Dodatek č. 2 ke Smlouvě o dílo

Shora uvedené smluvní strany se dohodly na uzavření dodatku č. 2 (dále jen „dodatek“) ke Smlouvě o dílo ze dne 16. 8. 2021, která byla uzavřena se zhotovitelem jako vybraným dodavatelem veřejné zakázky: **„Rozšíření parkovací kapacity v dolním areálu Oblastní nemocnice Náchod“**.

ZMĚNOVÝ LIST

Skutečný rozsah zemních prací

Příloha protokolu č. 3/2021

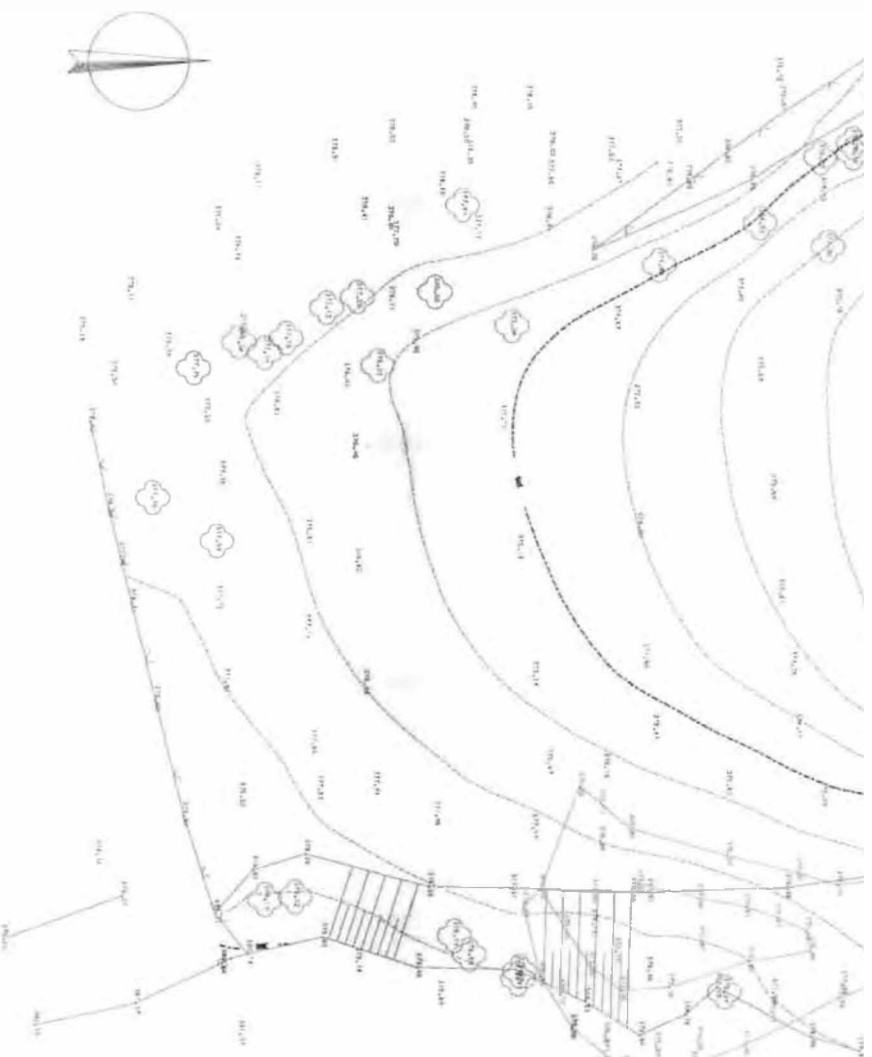
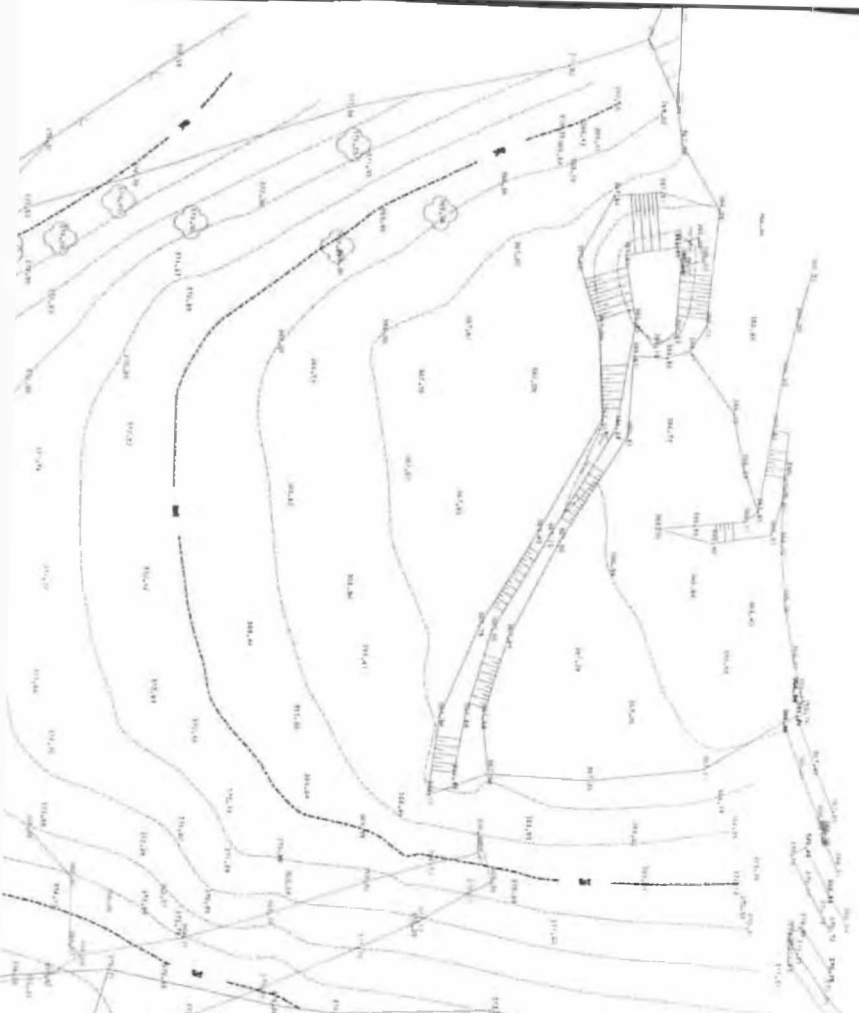
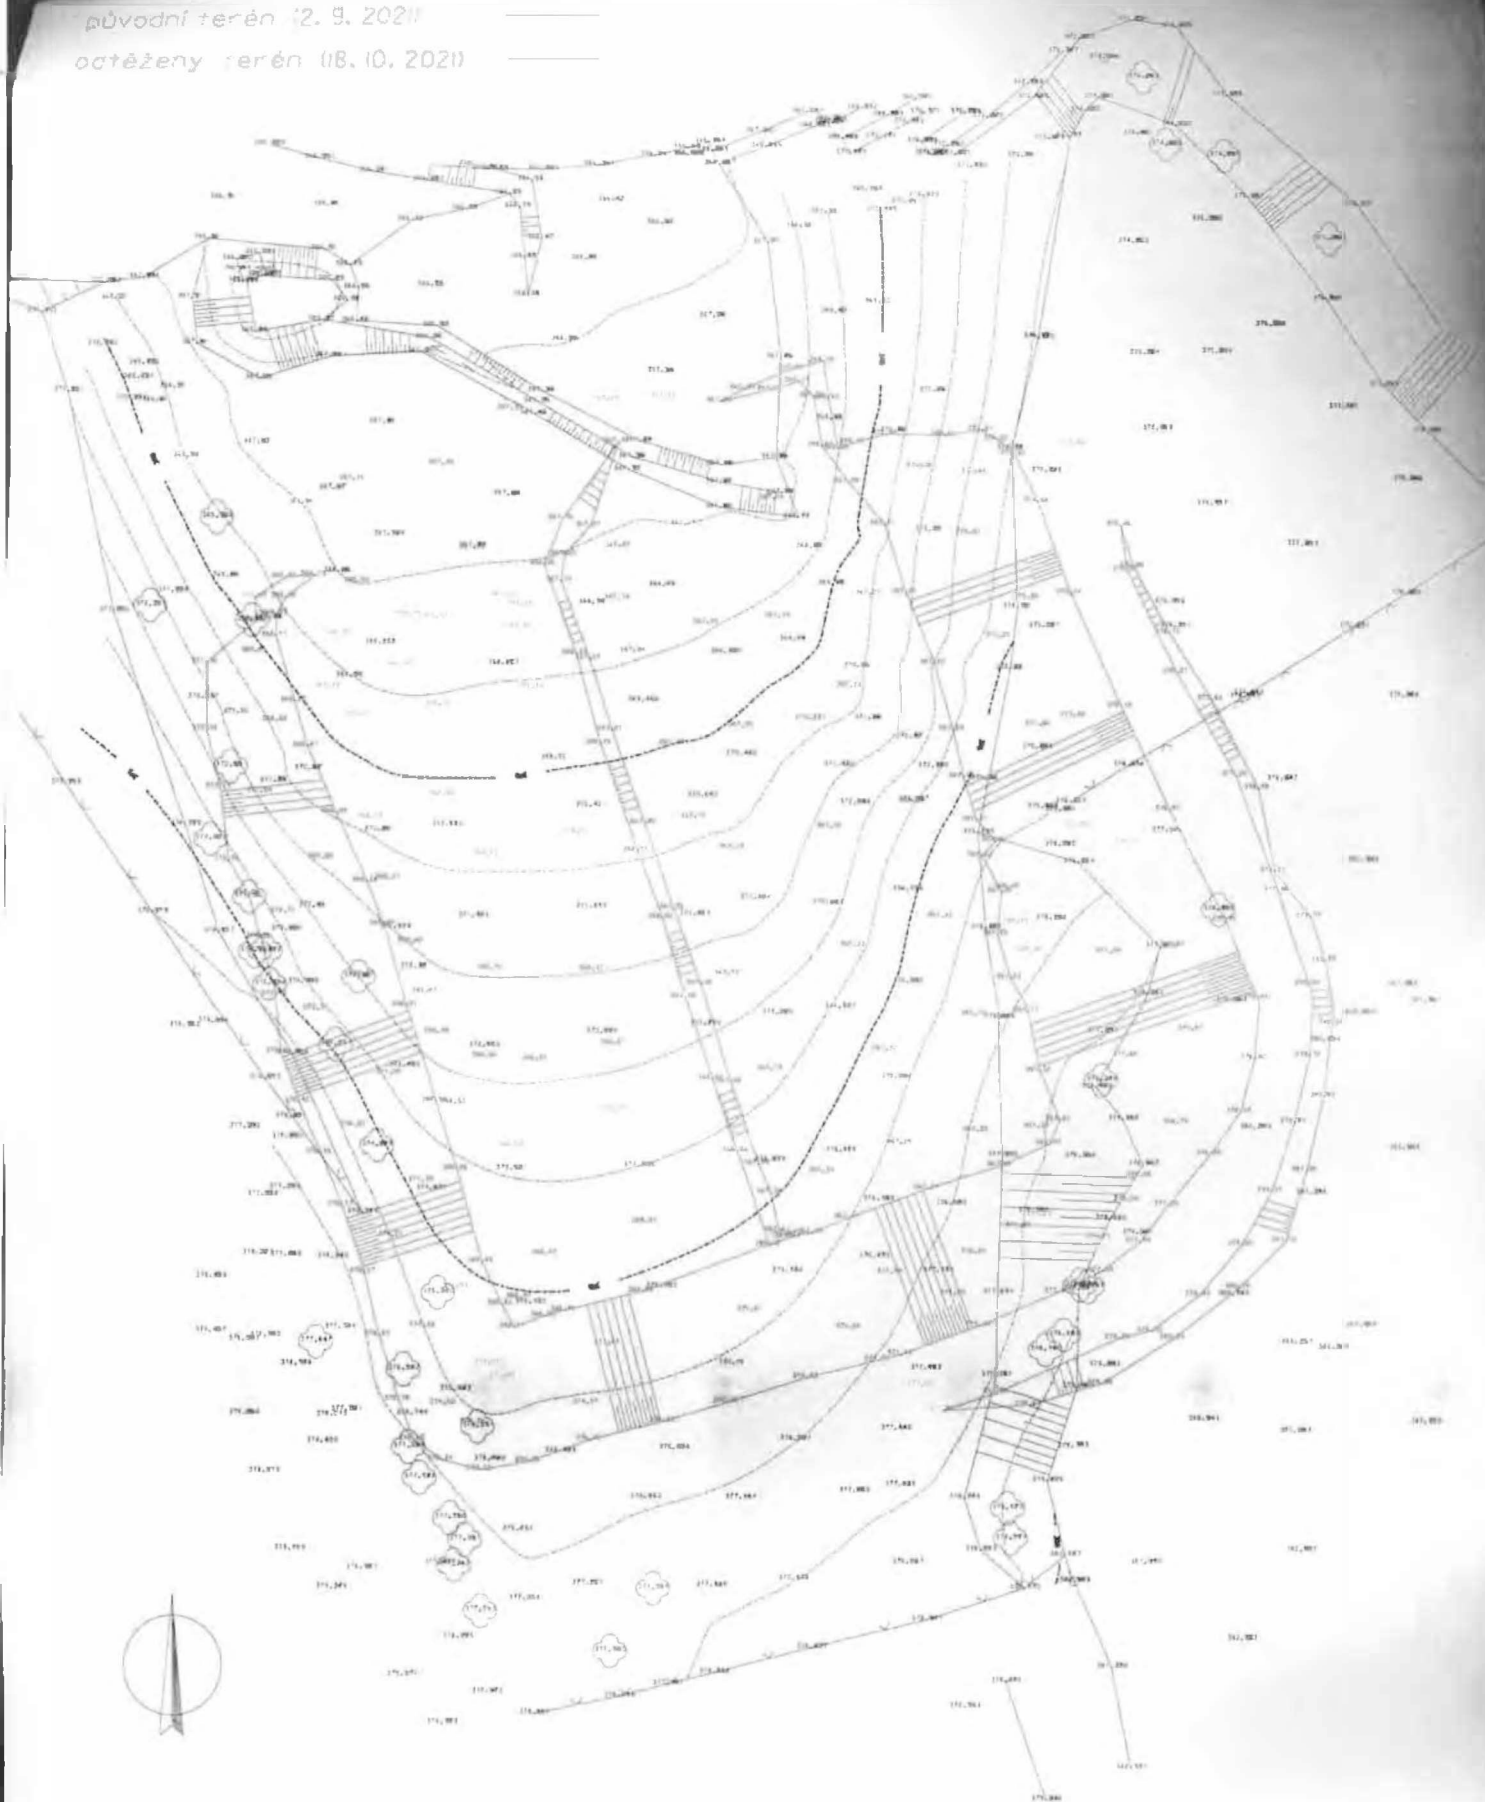
A) Ze zaměření ke dni 24. 9. a 18. 10. 21 bylo vypočteno odštěpení skalního útvaru které je 1138 m³
 B) Ze zaměření ke dni 2. 9. a 18. 10. 21 bylo vypočteno odštěpení které je 10826 m³ zeminy (včetně s

Dne 2. 9. 2021 bylo provedeno zaměření stávajícího terénu před započatím stavebních prací na tohoto zaměření byl vytvořen 3D model terénu "NEMPUVTEREN". Dne 24. 9. 2021 bylo provedeno odlačené při odtěžování zeminy. Z tohoto zaměření byl vytvořen 3D model terénu "BEZEDOSKUBATURY odtěžení. Dne 18. 10. 2021 bylo provedeno zaměření odlačené terénu, ze kterého "BEZEDOS. ODTĚŽENO" a následně proveden výpočet kubatury odlačené.

Příloha protokolu č. 3A/2021

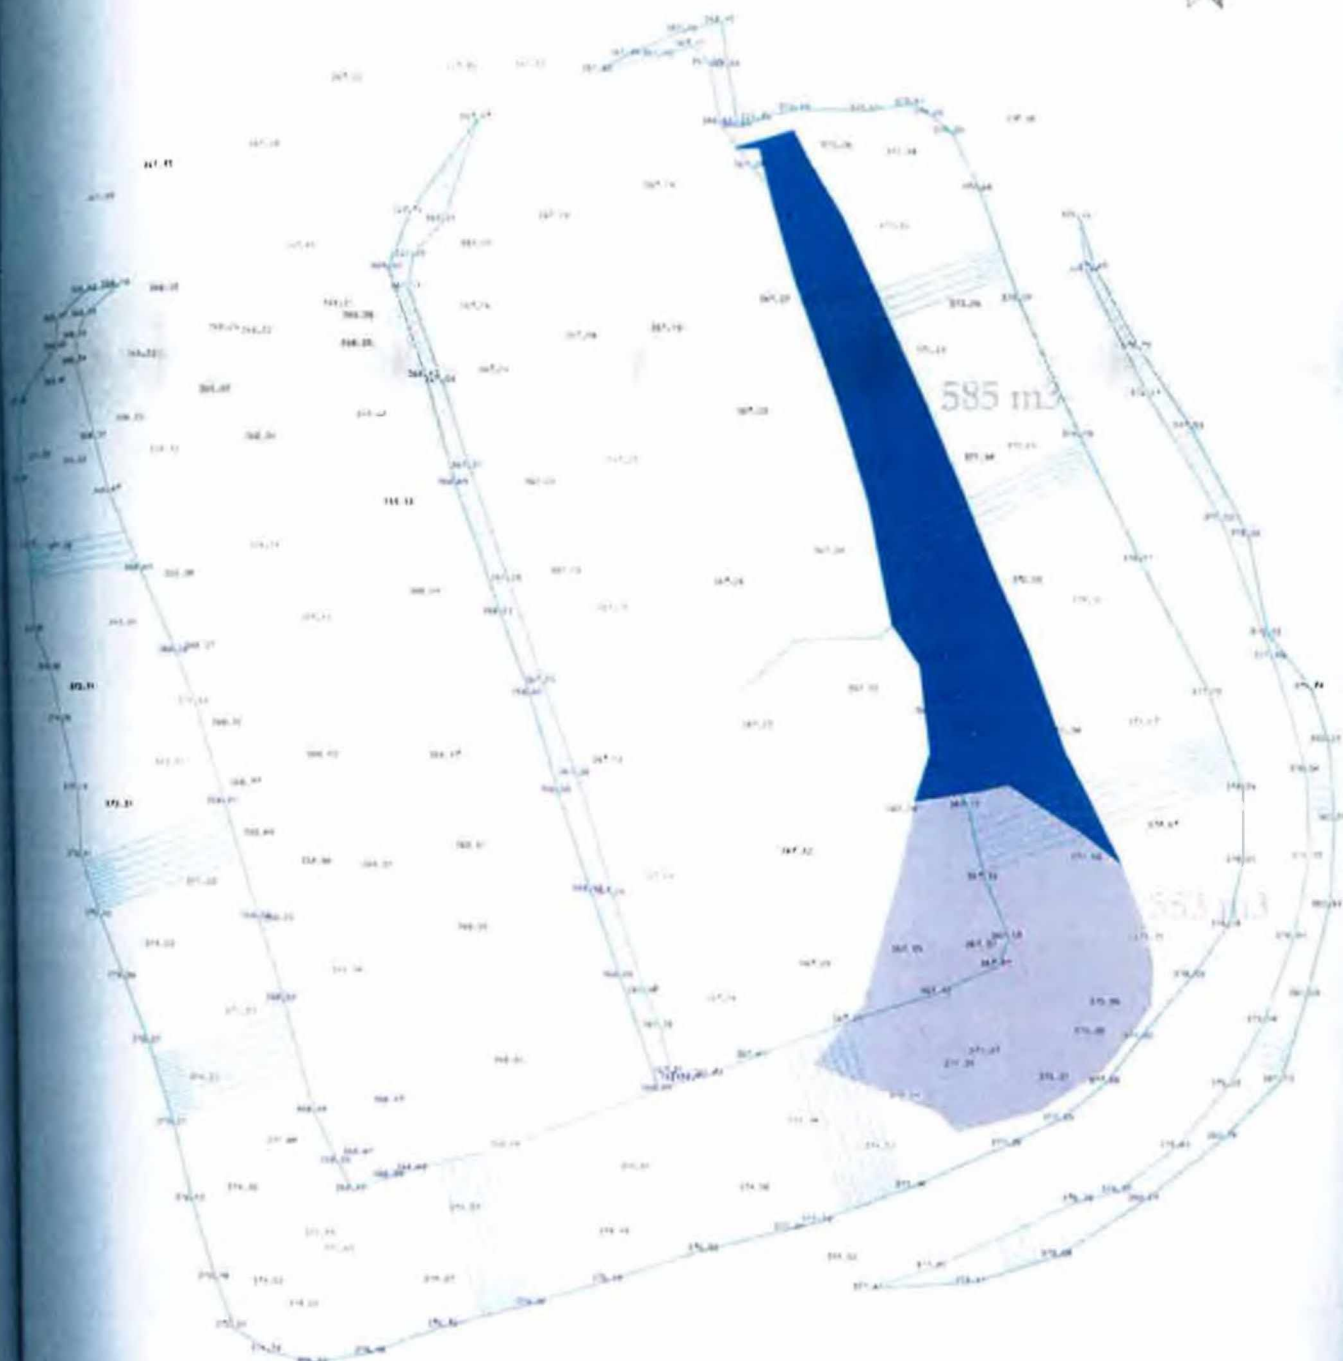
- A) Ze zaměření ke dni 24. 9. a 18. 10. 21 bylo vypočteno odtěžení skalního útvaru které
 B) Rozdělením 3D modelu "BEZEDOS_SKÁLA" bylo vypočteno odtěžení skály s vyšší
 na ploše 182 m².
 C) Rozdílem kubatury celého skalního útvaru (1138 m³) a skalního útvaru s vyšším zatříděním, která činí 585 m³.

Dne 24. 9. 2021 bylo provedeno zaměření skalního útvaru odhaleného při odtěžování zeminy. Z tohoto z model terénu "BEZEDOS_SKÁLA" a proveden výpočet kubatury odtěžení. Dne 18. 10. 2021 bylo prov terénu, ze kterého byl vytvořen 3D model terénu "BEZEBOS_ODTEZENO". Na základě požadav (BEZEDOS s. r. o.) byl proveden výpočet pro určení kubatury zařídění skály s vyšším a nižší "BEZEDOS_SKÁLA" byl dle instrukcí Ing. Silvana rozdělen a následně byl proveden výpočet kubatury. Zaměření bylo provedeno strojem: Topcon GPT 9003M, Topcon GT 503 z bodů ZBPP 091608 - 50 a 4002 (476/2021), 4001, 4003, 4123, 4125, 4134, 4138 (188/18). Zaměřeno bylo celkem 726 podro Výpočet kubatury proveden v programu Atlas DMT 3.8. jako rozdíl zaměřeného terénu ke dni 24. 9. a l protokoly se seznamem souřadnic obsahují 48 a 27 stránek, jsou archivovány v dokumentaci tohoto rozsahu nejsou vyřštěny). Rozsah zaměření viz grafické přílohy protokolu.

Obr. č.3 a 4: poloskalní podloží v místech odebraných svahů ú

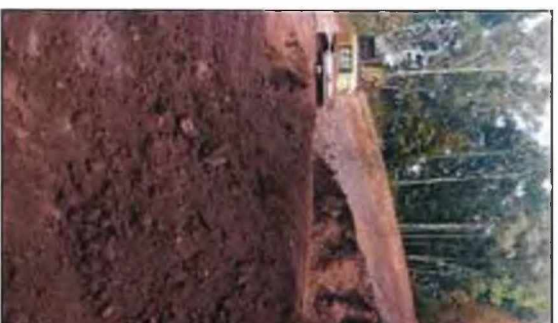
Jiná situace je v místech svahů původní údolnice, kde se pod cca 1,5 m nachází poloskalní podloží tř. R5, které tvoří z východní strany fylitická krystalinika a z východní strany spíše permské prachovce. U obou litologických přibývajících hloubkou patrný nárůst pevnosti a velikosti celistvých desek. Pevností odpovídají třídě R4.

Sklon dočasněho svahu je v těchto uloženinách nutné provádět v por zřízení přesahujícím 5 m pak s vodorovnou lavičkou šířky min. 1 m. U paty odvodňovací žebro, které zachytí stékající srážkovou vodu a tato tak ne položené zemní pláne či ohrožovat již zastavěné území stékající vodou.

Obr. č.5: očekávaný průběh poloskalního podloží 6. třídy těžitelnosti

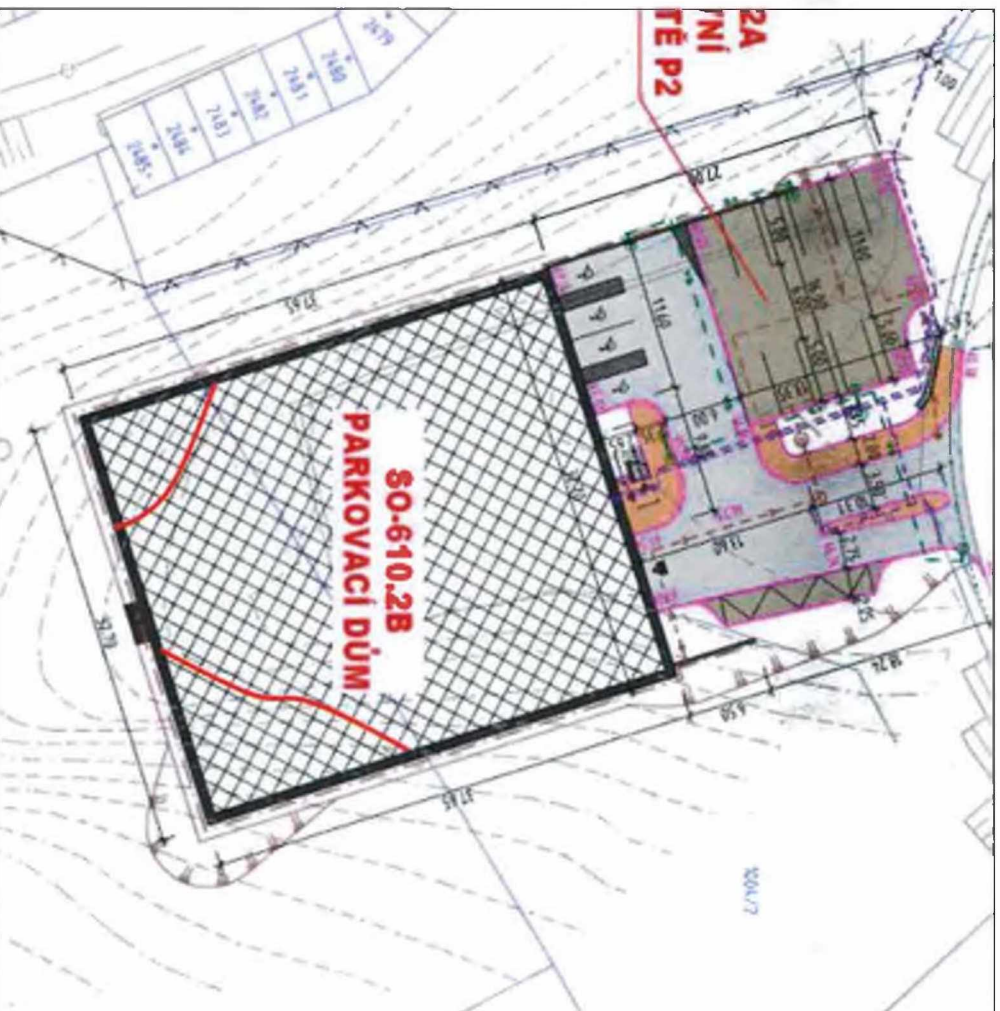
Ve smyslu neplatné, avšak nadále používané ČSN 73 3050 „Zemné práce“ a aktuální ČSN 73 6133 „Návrh a provádění zemního tělesa pozemních komunikací“ se místní horniny z hlediska těžitelnosti a rozpojitelnosti řadí mezi 2 - 5 m p.t. do třídy těžitelnosti 4 - 5 / I. V JV části lze fylity od hloubky 5 m zařadit do třídy těžitelnosti 6 / II s nutností využití hydraulického kladiva k rozpojení. Pevnost hornin v protějším JZ rohu bude posouzena po dotěžení zemin na úroveň HTÚ.

Skloný dočasných svahů lze v soudržných zeminách realizovat v poměru 1 : 0,5 a níže v poloskalních horninách pak v poměru 1 : 0,25.
